**Informe de Auditoría Técnica
de Seguridad Vial
Carretera Barrio San José-Atenas**

Julio, 2003

**Informe de Auditoría Técnica de Seguridad Vial
Carretera Barrio San José – Atenas, Ruta 3**

Figura 3

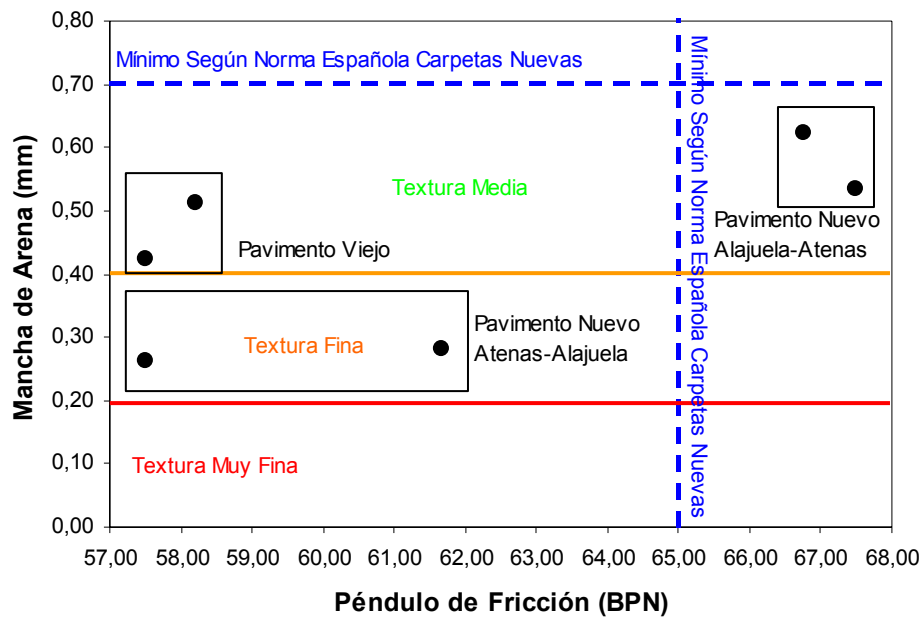
En el tramo Manolo`s – La Garita se realizaron mediciones de la condición de lisura del pavimento sobre la calzada en ambos sentidos de circulación, ya que a simple vista se notaron condiciones distintas a cada lado de la vía.

En la Figura 3 se muestran los resultados obtenidos en las mediciones con el péndulo de fricción y la mancha de arena. Con respecto a los valores obtenidos con el ensayo de la mancha de arena, se concluye que las medidas realizadas en el sentido de circulación sobre el pavimento nuevo clasificarían como “Superficie de Textura Fina”³, lo cual denota una condición deficiente de la capa asfáltica.

En el caso de las medidas tomadas en el sentido de circulación Atenas-Alajuela sobre el pavimento nuevo, así como las medidas de la prueba de mancha de arena sobre el tramo Barrio San José-Manolo`s, clasifican como “Textura Media”, indicando preliminarmente que la condición de textura de este pavimento aún no presenta problemas de lisura.

Por otra parte, al comparar los valores obtenidos con base en el ensayo del péndulo inglés, se obtiene como resultado que, las mediciones hechas sobre el pavimento nuevo en el sentido Alajuela – Atenas, cumplen con el valor mínimo de coeficiente de fricción definido para carreteras nuevas según la normativa española⁴, pero este valor mínimo no lo cumplen las medidas realizadas sobre el pavimento nuevo en el sentido de circulación Atenas-Alajuela, ni las medidas realizadas sobre el pavimento viejo del tramo Barrio San José-Manolo`s.

De acuerdo con estos resultados, existen indicios de que el pavimento nuevo colocado sobre la Ruta 3 en el tramo Manolo`s - La Garita, en el sentido de circulación Atenas-Alajuela, presenta condiciones inadecuadas de textura superficial, evidenciando un desempeño deficiente de la mezcla asfáltica.

- Realizar una valoración exhaustiva de la condición de textura superficial del superficie de rodamiento de la carretera, poniendo especial cuidado en el pavimento colocado recientemente sobre el tramo Barrio San José-Atenas. Estudiar y corregir los problemas de pavimento liso que se identifiquen a lo largo de la carretera.
- Determinar la causas y corregir las deficiencias de desempeño de la mezcla asfáltica.

Figura 4
Intersección Barrio San José

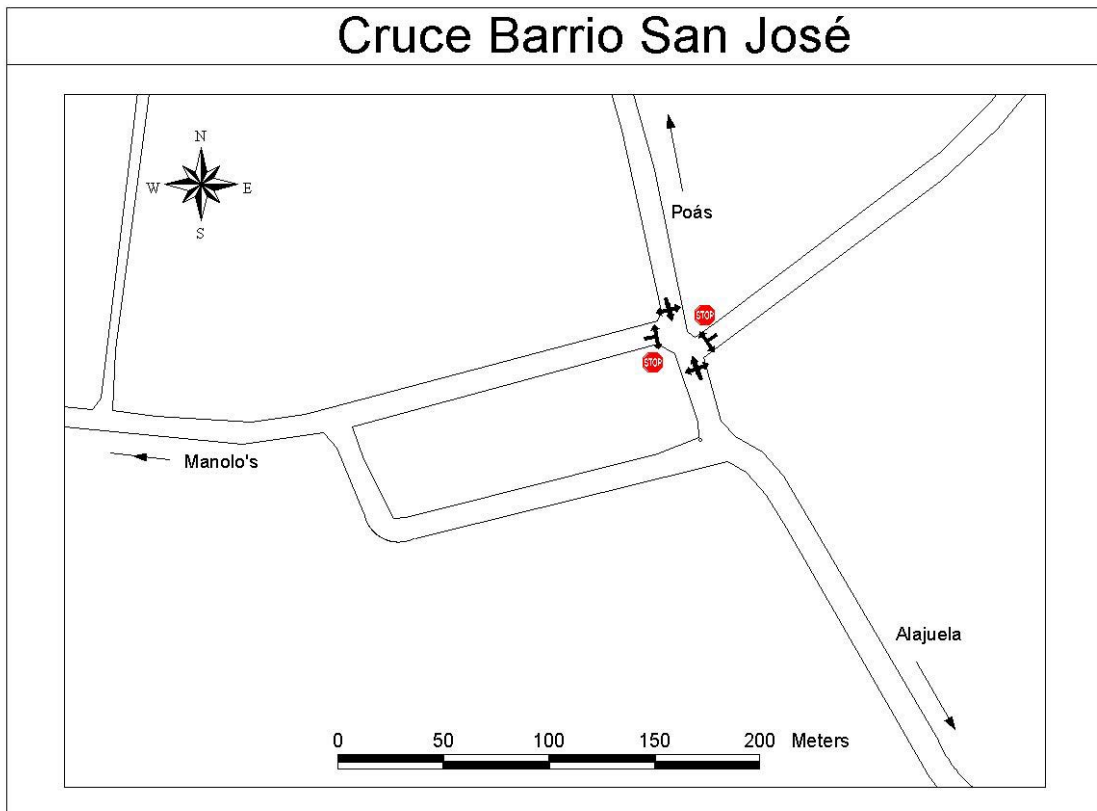
Esta intersección se localiza al inicio de la carretera Barrio San José – Atenas, en Barrio San José de Alajuela. Es una intersección a nivel formada por la unión de dos cruces en forma de “T”. Los accesos de la vía principal provienen de Alajuela Centro y de la vía que lleva a Carrillos de Poás, en tanto que las vías secundarias corresponden al acceso desde la Carretera Barrio San José - Atenas y la calle a Pueblo Nuevo (localizada al frente, Ver Figura 4).

Las maniobras de giro desde los accesos secundarios están reguladas mediante una señal de “ALTO”. Los accesos secundarios poseen un carril en cada sentido de circulación, al igual que la vía principal.

Figura 5
Intercambio Manolo's

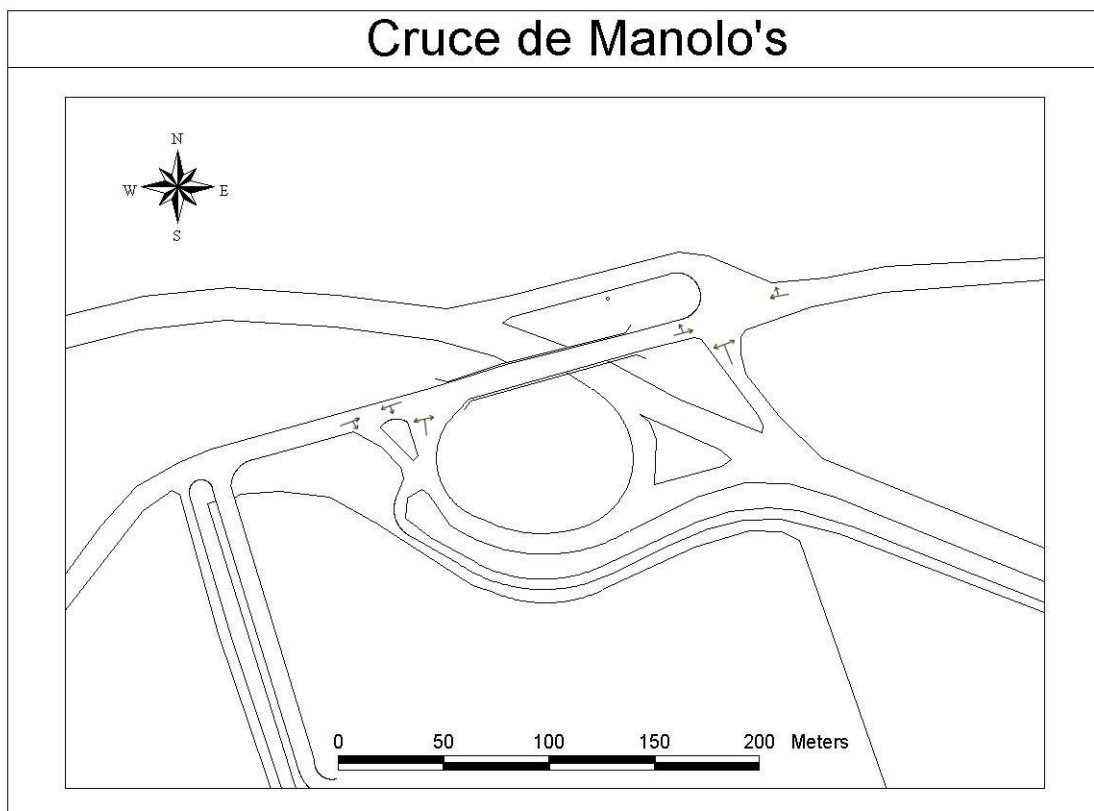
Esta intersección se localiza en el cruce la Ruta 3 (Barrio San José – Atenas) con la Ruta 1 (carretera Bernardo Soto) y es una intersección a desnivel. Las vías de acceso hacia la Ruta 3 poseen forma de intersección en “T” y son reguladas mediante señales de “ALTO” y “CEDA”. En la Figura 5 se muestra un esquema de este cruce.

Figura 6
Intersección Turrúcares

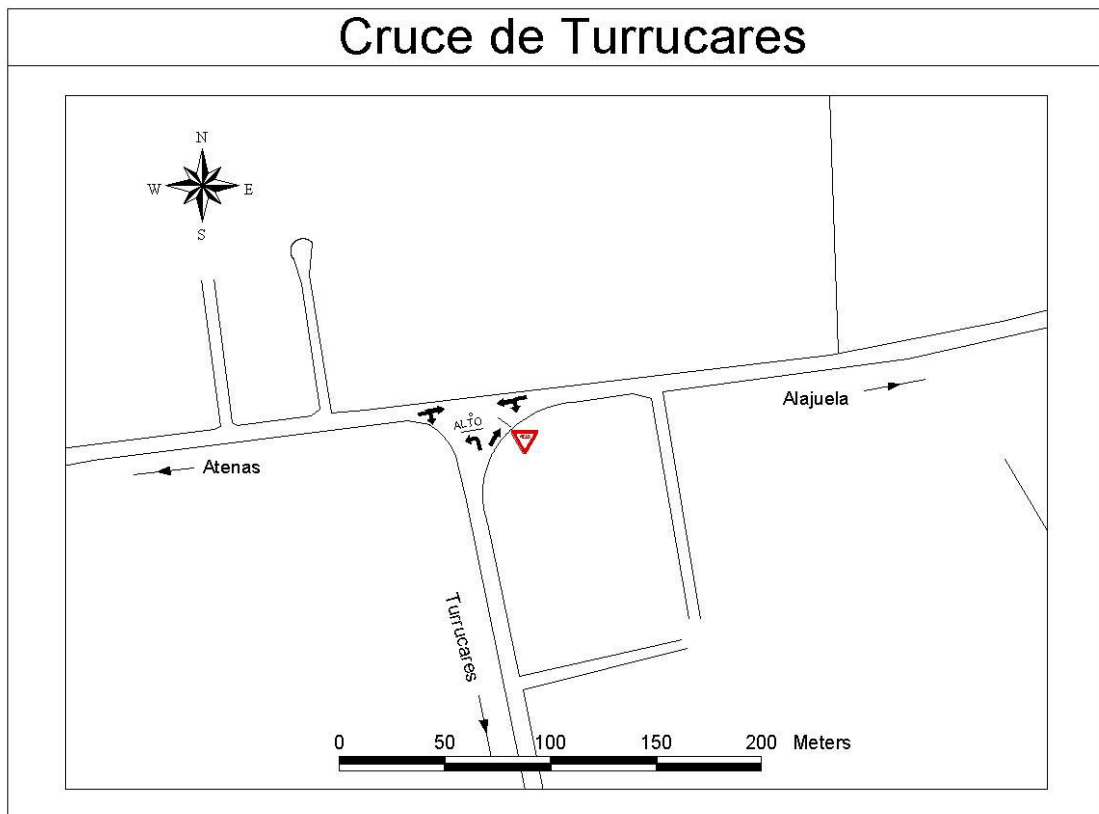
Esta intersección se localiza en el cruce de la Ruta 3 (Barrio San José – Atenas) con la Ruta 136 (carretera de acceso a Turrúcares de Alajuela). Esta es una intersección a nivel de tres brazos o en forma de “T”, en la que el acceso secundario está regulado mediante una señales de “ALTO” y “CEDA” (Ver Figura 6).

El acceso secundario posee dos carriles en la zona del cruce, uno exclusivo para la maniobra de giro a la izquierda, regulado mediante la demarcación horizontal de “ALTO” y, un carril de giro a la derecha regulado mediante una señal de “CEDA”.

Figura 3
Intersección Río Grande
Canalización inadecuada de maniobras

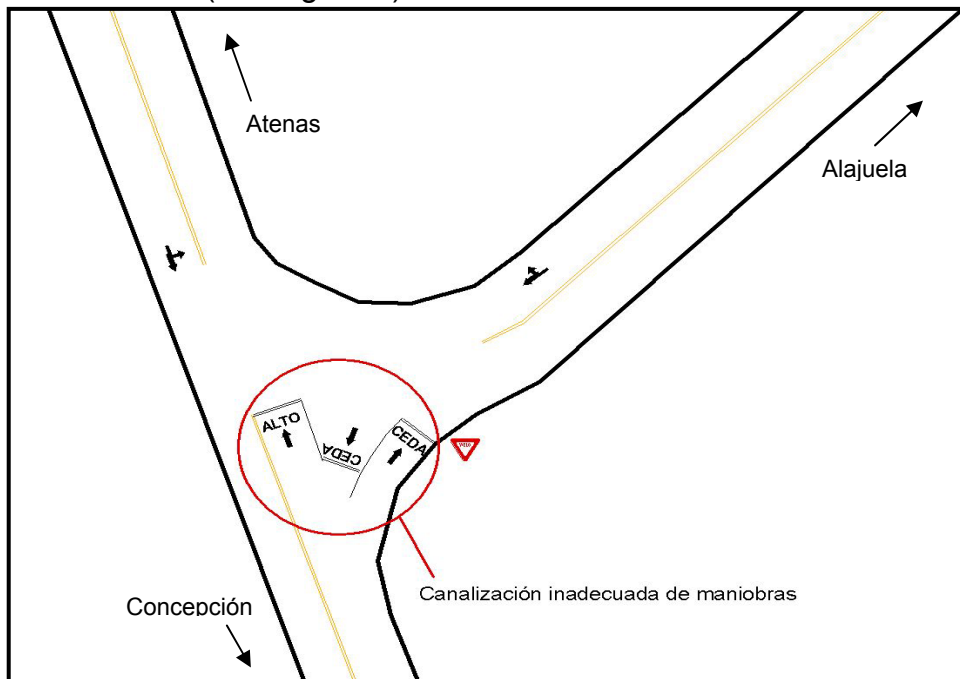
Se determinó que la demarcación de carriles sobre el acceso secundario es inadecuada, debido a que el carril de ingreso de la maniobra Alajuela-Concepción está demarcado en medio de los carriles de las maniobras Concepción-Atenas y Concepción-Alajuela, de tal forma que el giro izquierdo proveniente de Alajuela (Alajuela-Concepción) queda atrapado entre dos flujos vehiculares que circulan en sentido contrario (Ver Figura 3).
